Informe Consolidado de Solicitud de Aclaraciones, Rectificaciones y/o Ampliaciones a la Declaración de Impacto Ambiental del Proyecto "Reconversión Planta Las Pintadas"

Nombre del Titular : Compañía Minera Carmen Bajo Limitada
Nombre del Representante Legal : Mario Gustavo Valdés Braun
Dirección : Pasaje Hochschild 113-A, Copiapó

El presente Informe Consolidado de Solicitud de Aclaraciones, Rectificaciones o Ampliaciones a la Declaración de Impacto Ambiental del proyecto "Reconversión Planta Las Pintadas", contiene las observaciones generadas en virtud de la revisión de la Adenda.

Figura 1: Ubicación de muestras de suelo realizadas por el Proponente.

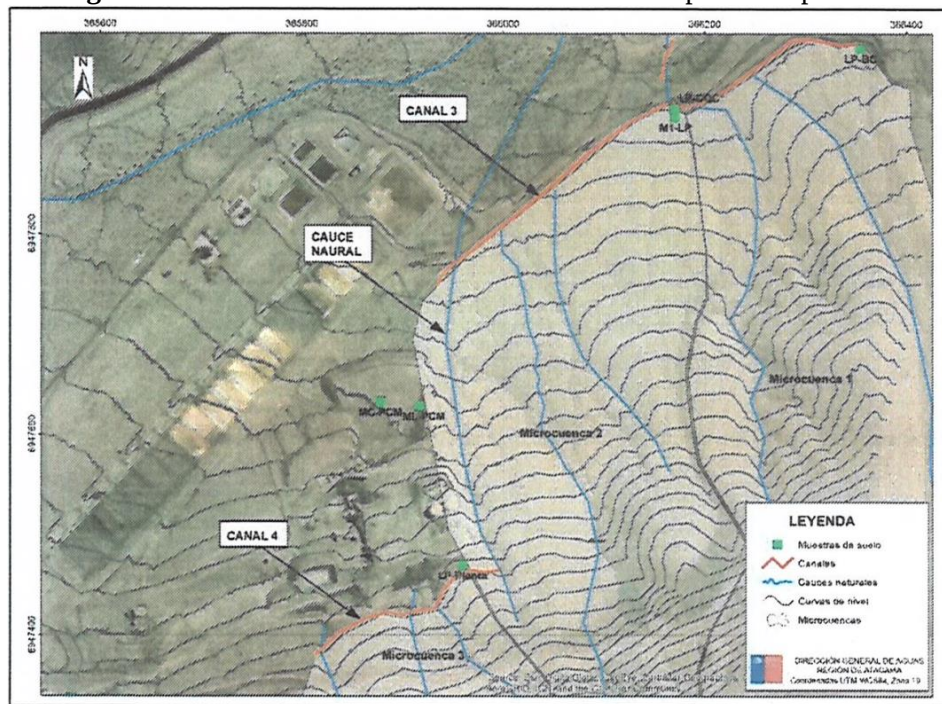
- 3.6.11 En el “Apéndice 3 - *Estudio Mecánica Fluvial*”, se muestra la ubicación de las muestras de suelo consideradas para dicho estudio, sin embargo, ninguna de ellas se ubica en el cauce natural por el cual se derivarán las aguas desde el *Canal de contorno N°4*, hacia el *Canal de contorno N°3*. Se solicita al Proponente aclarar dicha situación, realizando ensayos de infiltración en el cauce natural que une ambos canales, ya que, como muestra la siguiente Figura, el estudio de Mecánica Fluvial, presentado en el mencionado Apéndice 3, no considera muestras de suelo ni ensayos de infiltración en el cauce. En el caso de tratarse de suelos permeables, considerarlo para posibles infiltraciones a flujo subterráneo.

Figura 2: Proyección por defecto de Curvas de Nivel incluidas en el “Apéndice 2- Topografía”.

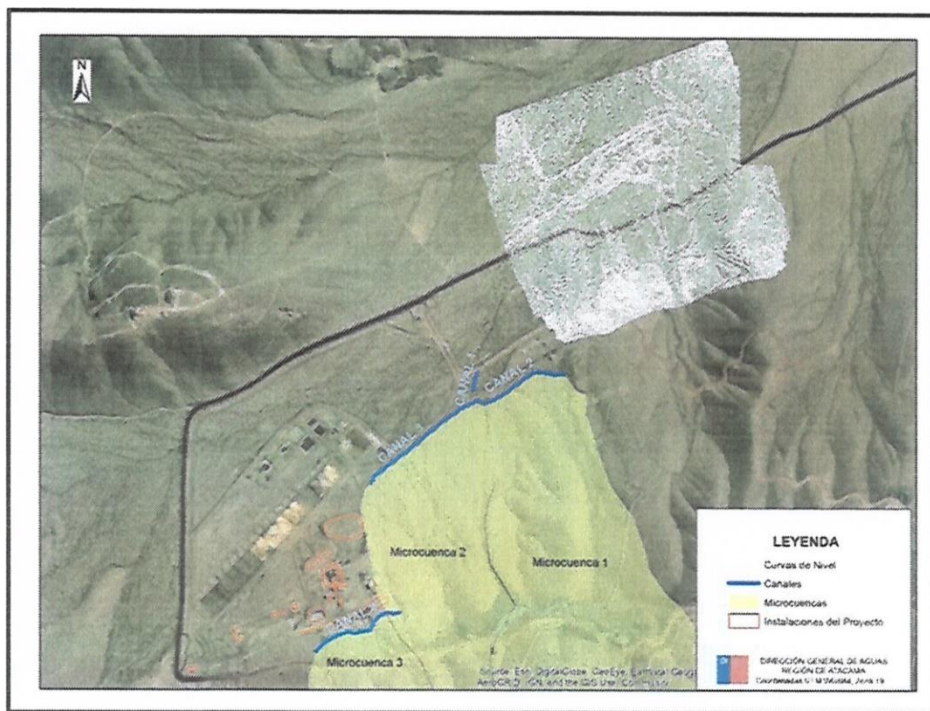
- 3.6.12 La cartografía digital presentada en el “Apéndice 2 - Topografía”, que incluye los archivos: (i) Curvas de Nivel; (ii) Levantamiento 3D, (iii) Nube de Puntos y (iv) Triangulación, se encuentra en coordenadas UTM PSAD- 56 y no WGS-84 como se establece en el Capítulo 6, letra a.2 del apartado 6.1.en la Guía de Permisos Ambientales Sectoriales en el SEIA, PAS 157 (ver Figura 2). Se solicita al Proponente adjuntar topografía de detalle realizada en coordenadas con proyección UTM y DATUM WGS - 84, Huso 19 Sur.

Figura 3: Comparación entre Curvas de Nivel de Apéndice 2 vs Planos de canales en PAS 157 (1, arriba) y Comparación entre Curvas de Nivel de Apéndice 2 vs Anexo III Cartografía Digital (2, abajo).

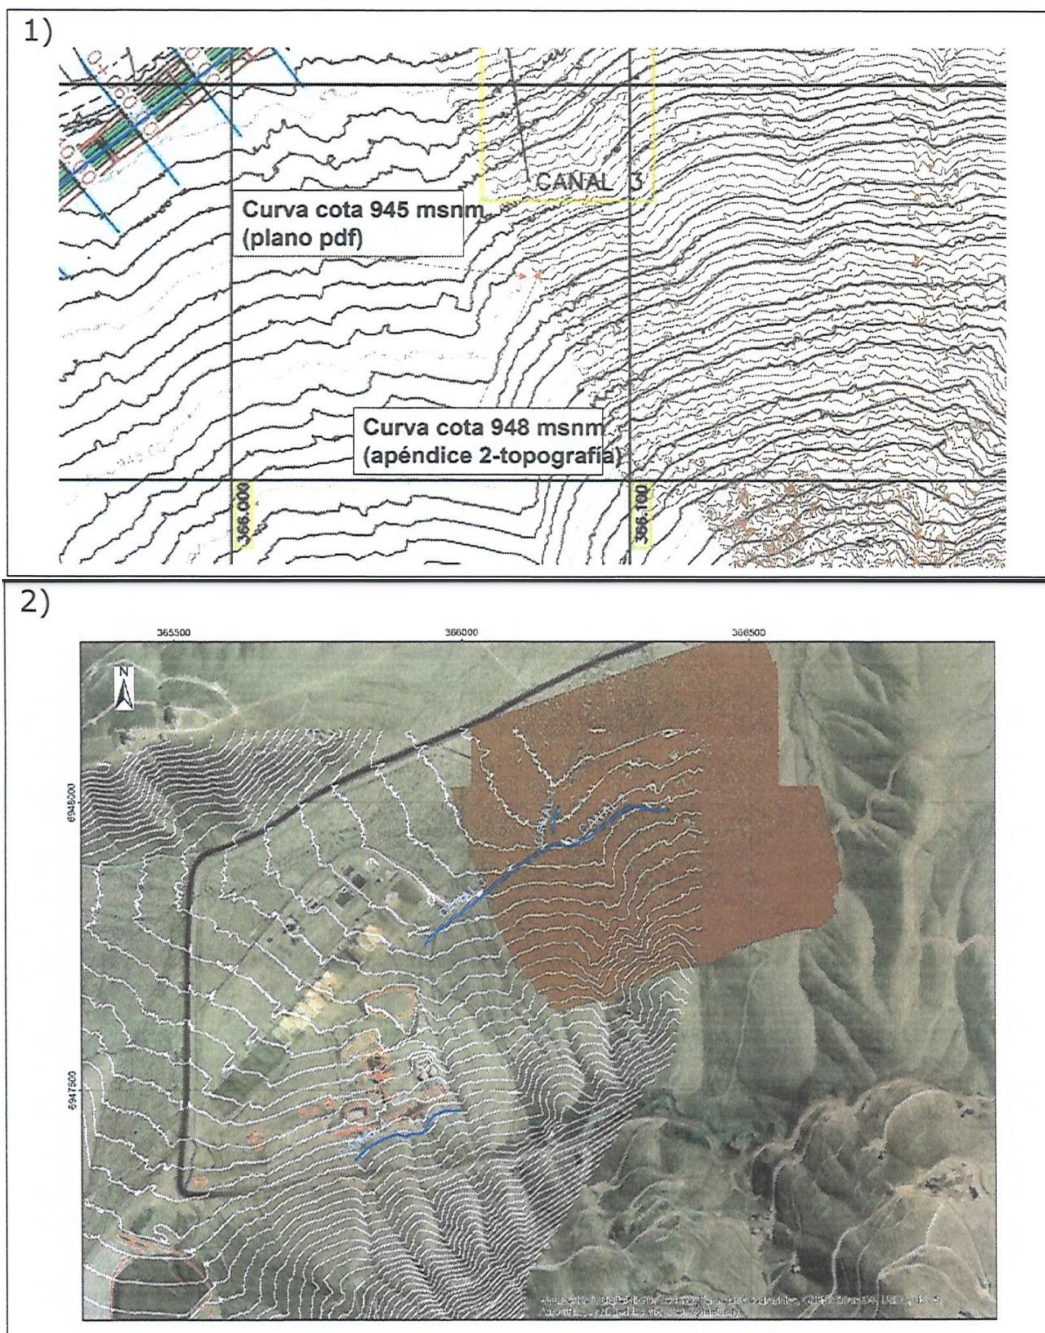
3.6.13 Se informa al Proponente que al proyectar las curvas de nivel, citadas anteriormente, a Datum WGS-84, éstas no coinciden con la topografía presentadas en los planos del Anexo VI - PAS 157, para cada canal, así como tampoco coincide con la cartografía digital presentada en la carpeta "**KMZ**" del "**Anexo III Cartografía Digital**" (Ver Figura 3 de este documento). Se solicita al Proponente subsanar dichas inconsistencias, de tal modo que, todas las Curvas de Nivel y, por ende, las elevaciones de cada una de ellas, deben coincidir, entre un archivo y otro, independiente del formato en que se presenten. Además, deberá realizar las secciones hidráulicas de los canales con la topografía más detallada que se presente.

Figura 4: Sitios prioritarios relacionados con el proyecto

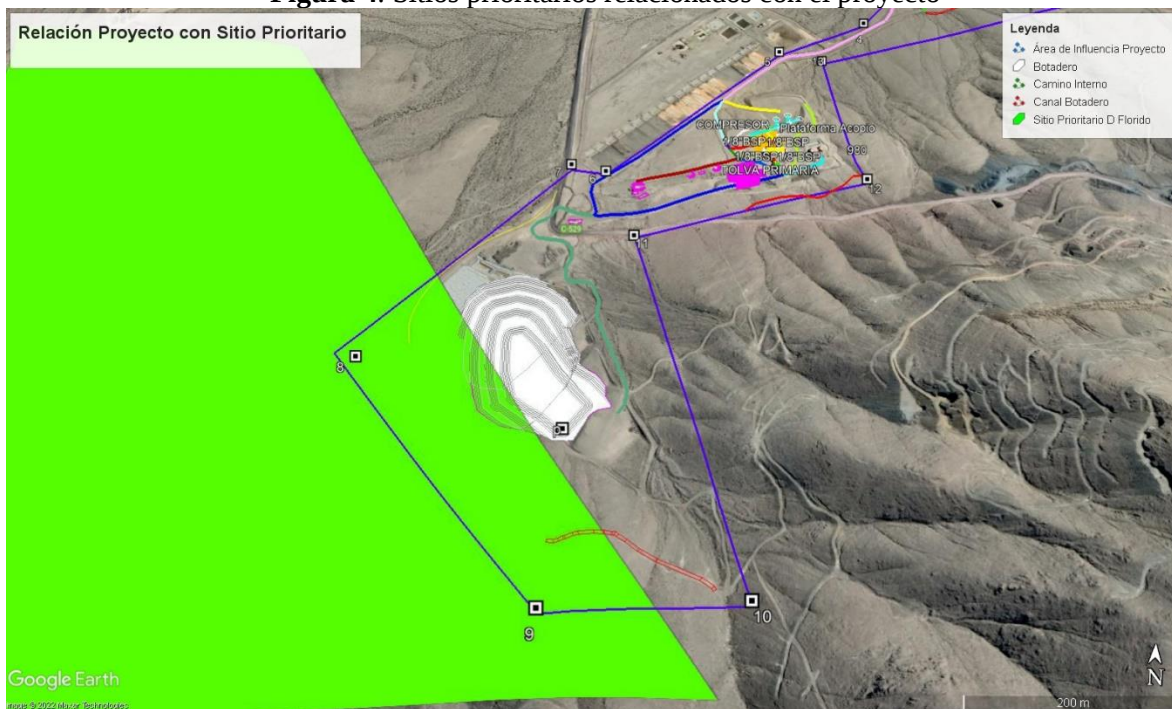
Por todo lo anterior, y considerando que en el Capítulo 2 de la DIA punto 2.8.1.1 se indica “...que el proyecto no se encuentra en o próximo a recursos, sitios prioritarios para la conservación, humedales protegidos y glaciares, así como tampoco afecta el valor ambiental del territorio en que se emplazará.”, se solicita al Proponente mejorar y ampliar su análisis del artículo 11 respecto del Sitio Prioritario Desierto Florido, incluyendo en la posterior evaluación los impactos acumulativos, considerando la contribución marginal de cada proyecto a la disminución de la sustentabilidad del Sitio Prioritario, disminuyendo con ello el margen de resiliencia ecológica, por lo que deberá demostrar que el impacto de su Proyecto, sumado a otros, no perderá la posibilidad de sustentar este recurso.

Para lo anterior, se adjunta imagen referencial de la ubicación del Sitio Prioritario en mención:
